F L - P R 4 (H 2 4 .) 使用上の留意点

ASM-06-146 B5D

7. 差分マニュアル

「FL-PR4 ユーザーズ・マニュアル」(2004.6 第4版)に対する差分マニュアルです。

図 2-6 接続図
ターゲット・システム

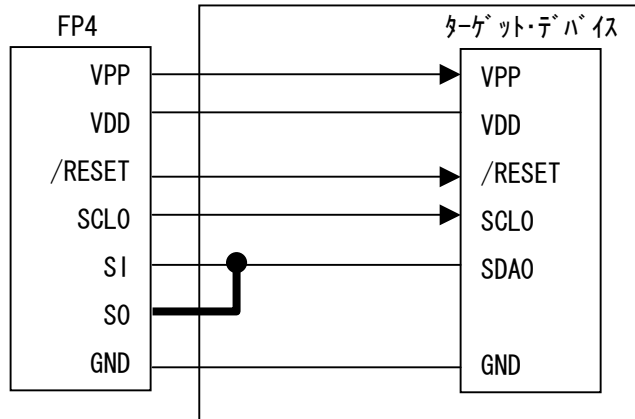
I²C通信モード使用時にIIC/78K0S/KX1+アダプタ未使用の場合、ターゲット・システム上でSI端子とSO端子をショートさせてください。

図 2-7 IIC/78K0S/KX1+アダプタ使用時の接続図

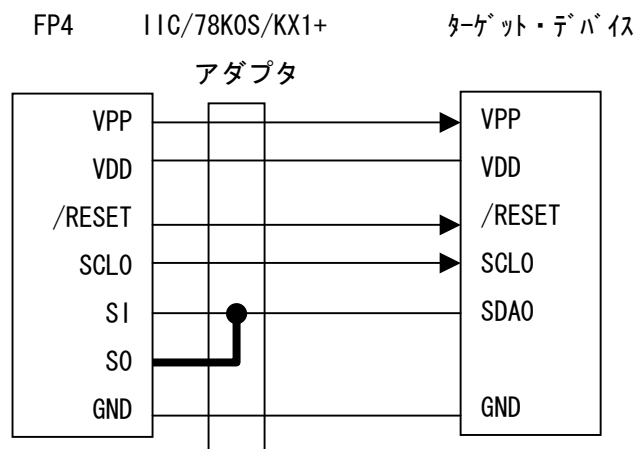
I²C通信モード使用時にIIC/78K0S/KX1+アダプタを使用する場合は、ターゲット・システム上でSI端子とSO端子をショートする必要がありません。

図 2-8 IIC/78K0S/KX1+アダプタ使用時の接続図

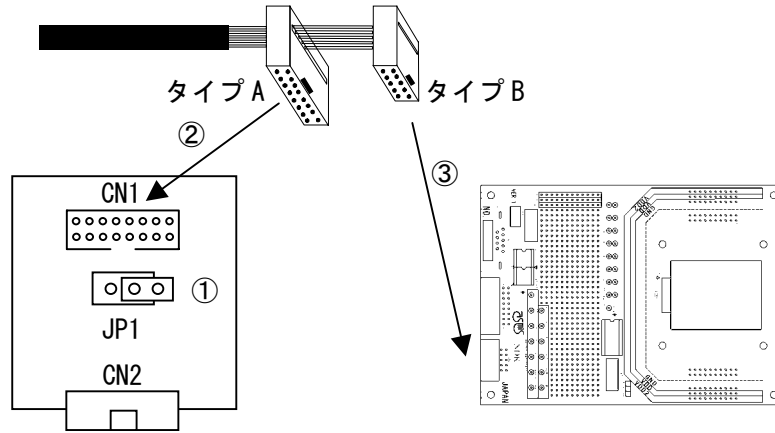
- ①JP1をオープンにします。
- ②FAアダプタとターゲット・ケーブルのターゲット・コネクタ タイプB (10端子) を接続します。
- ③ターゲット・ケーブルのターゲット・コネクタ タイプ A (16 端子) と IIC/78K0S/KX1+アダプタ (CN1) を接続します。

図 2-9 IIC/78K0S/KX1+アダプタ使用時の接続図

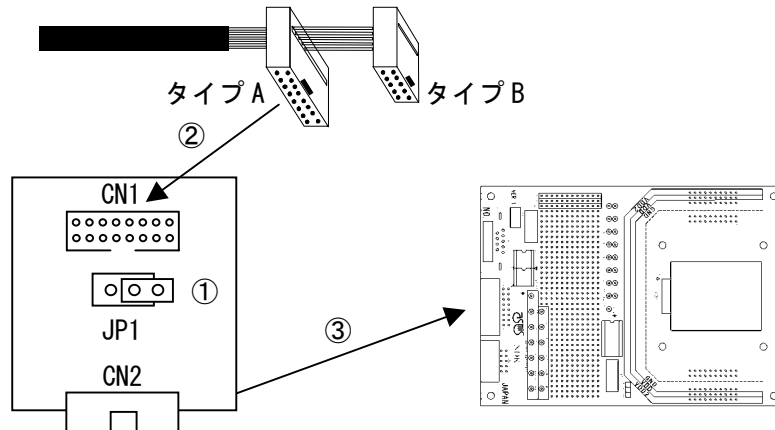
- ①JP1をオープンにします。
- ②ターゲット・ケーブルのターゲット・コネクタ タイプ A (16 端子) と IIC/78K0S/KX1+アダプタ (CN1) を接続します。
- ③FA アダプタと IIC/78K0S/KX1+アダプタ (CN2) を接続します。

図 2-10 接続図

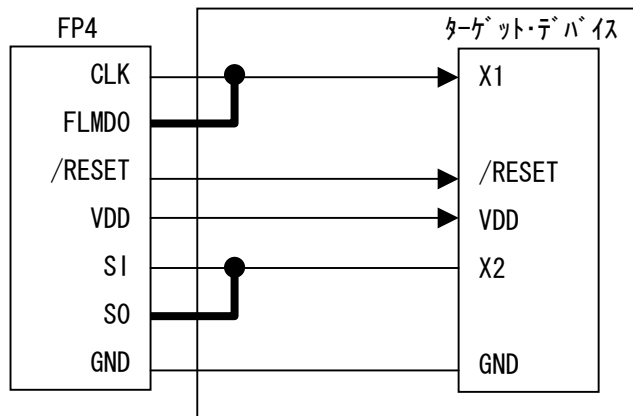
78K0S/KX1+使用時で、IIC/78K0S/KX1+アダプタ未使用時の場合は、ターゲット・システム上でS1端子とS0端子、CLK端子とFLMDO端子をそれぞれショートさせてください。

図 2-11 IIC/78K0S/KX1+アダプタ使用時の接続図

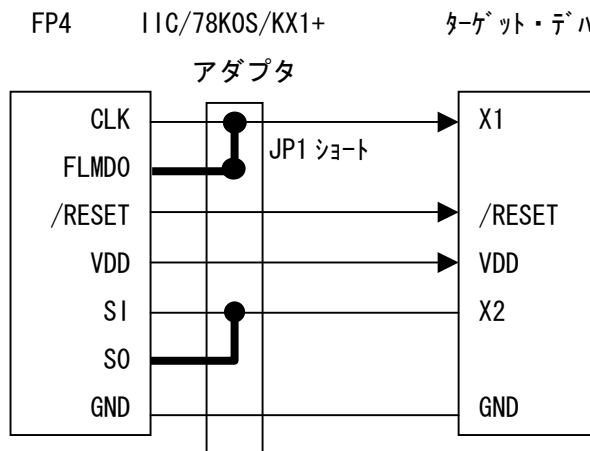
78K0S/KX1+使用時で、IIC/78K0S/KX1+アダプタを使用する場合は、ターゲット・システム上でS1端子とS0端子、CLK端子とFLMDO端子をそれぞれショートする必要がありません。

図 2-12 IIC/78K0S/KX1+アダプタ使用時の接続図

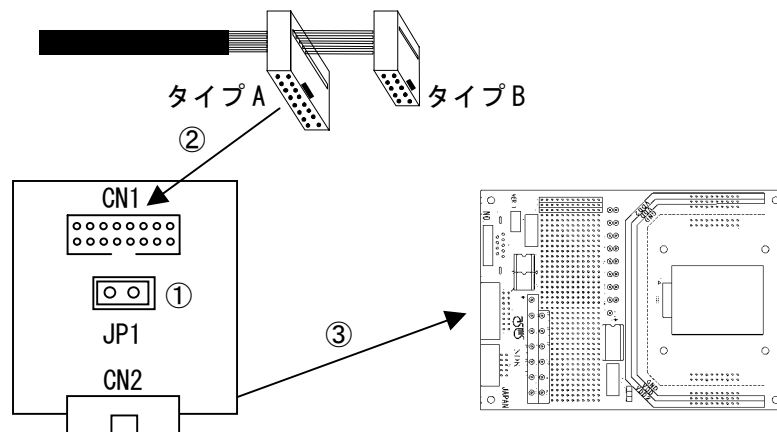
- ①JP1をショートにします。
- ②ターゲット・ケーブルのターゲット・コネクタ タイプ A (16 端子) と IIC/78K0S/KX1+アダプタ (CN1) を接続します。
- ③FA アダプタと IIC/78K0S/KX1+アダプタ (CN2) を接続します。

①ライター・パラメータ・ウィンドウのレイアウト

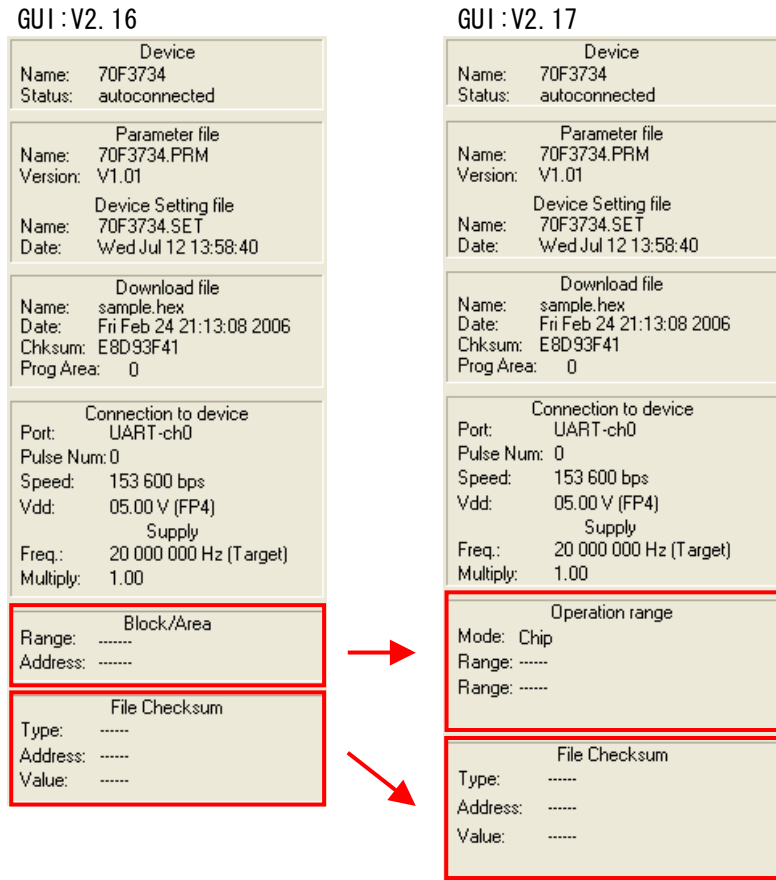
製品バージョンH24. /G24. /F24. /E24. (ファームウェア:V1.36/GUI:V2.17) 以上より、コード・フラッシュとデータ・フラッシュを持つデバイスをサポートしました。それに伴い表示、設定に関して①~⑤を仕様変更しました。

③ [File]-[Checksum] メニュー仕様

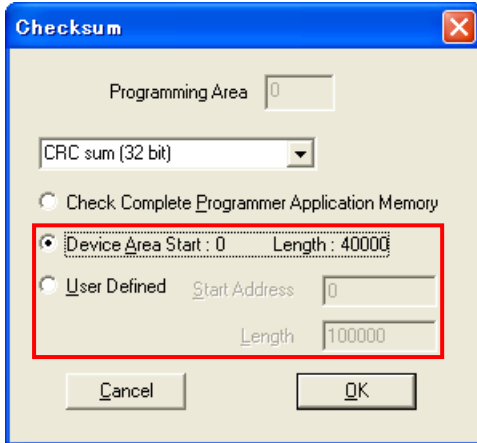
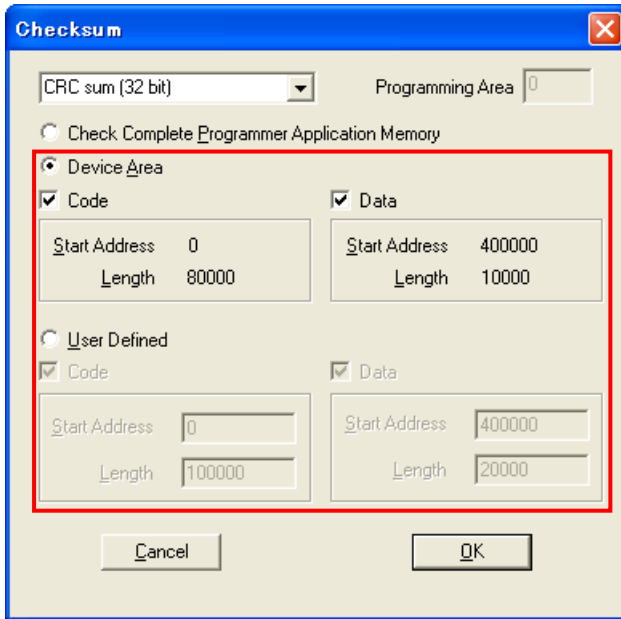
[File]-[Checksum]メニューにおいて、Data Flash をサポートしていないパラメータ・ファイルをダウンロードした場合、Data Flash をサポートしているパラメータ・ファイルをダウンロードした場合で、以下の表示になります。

⑤ [Setup]Standard タブ・メニュー仕様

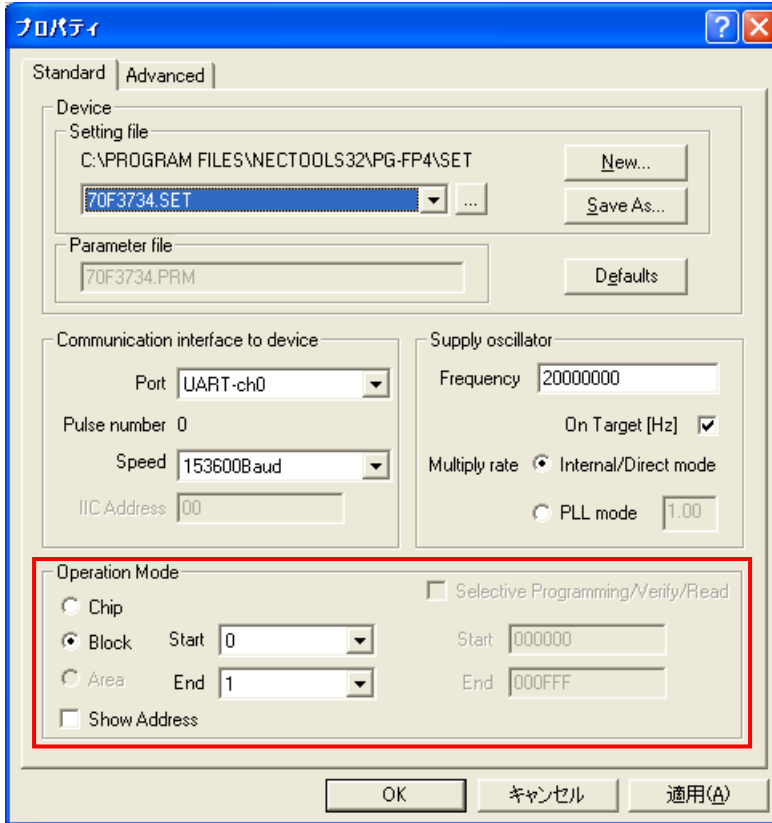
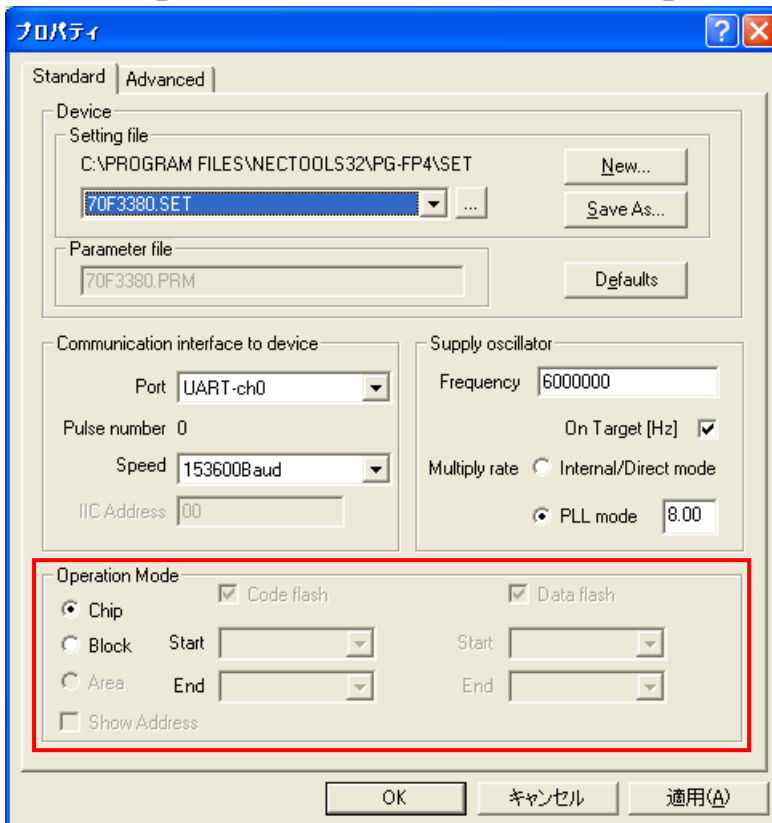
[Setup]Standard タブ・メニューにおいて Data Flash をサポートしていないパラメータ・ファイルをダウンロードした場合、Data Flash をサポートしているパラメータ・ファイルをダウンロードした場合で、以下の表示になります。

⑥ [File]-[Upload from FP4]メニュー仕様

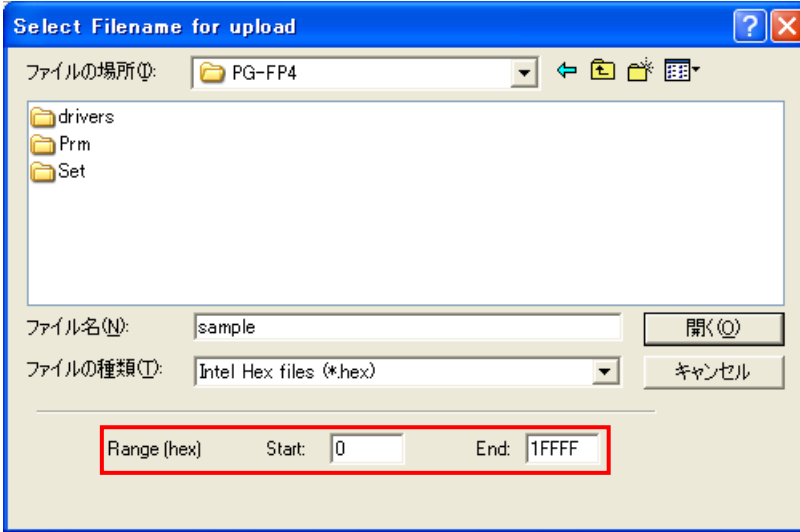
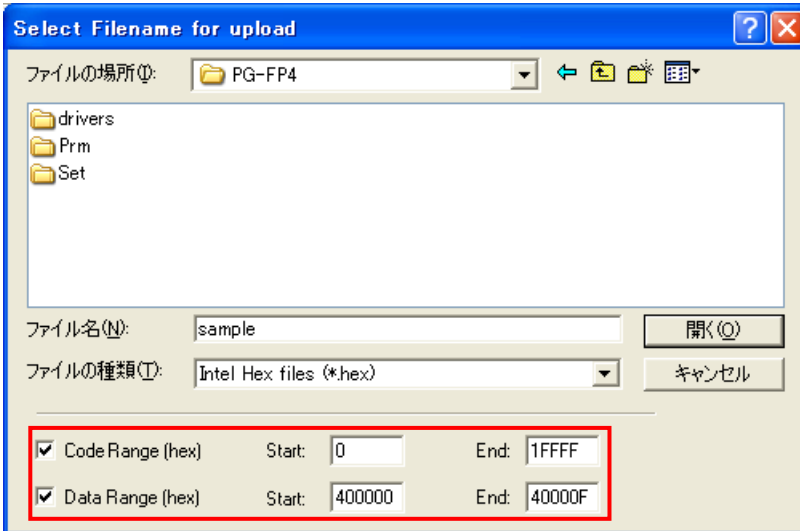
[File]-[Upload from FP4]メニューにおいて、Data Flash をサポートしていないパラメータ・ファイルをダウンロードした場合と、Data Flash をサポートしているパラメータ・ファイルをダウンロードした場合で、以下の表示になります。

注意事項 : Data Range を指定するとき、ID Tag を含めて保存するため、必要なアドレスの倍の値を指定してください。

[Setup]Advanced タブ・メニューのレイアウト

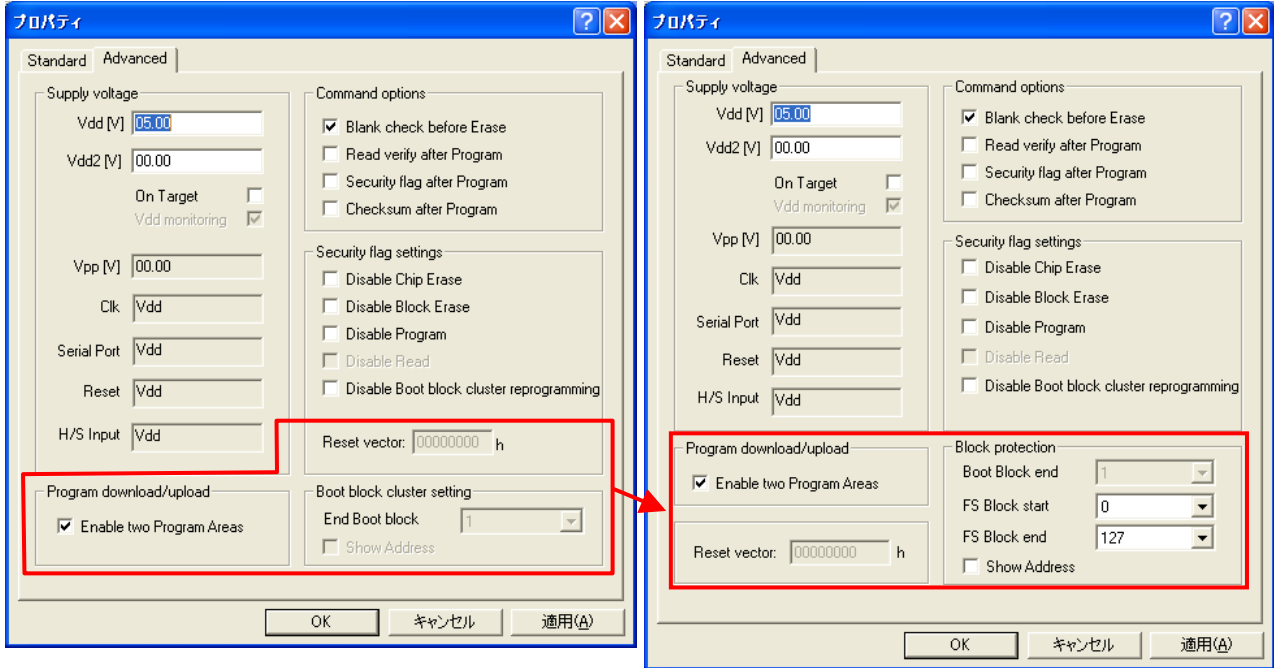
製品バージョンH24. / G24. / F24. / E24. (ファームウェア:V1.36/GUI:V2.17)以上より, 78K0R マイクロコントローラをサポートしました。それに伴い[Boot Block]設定を追加しました。
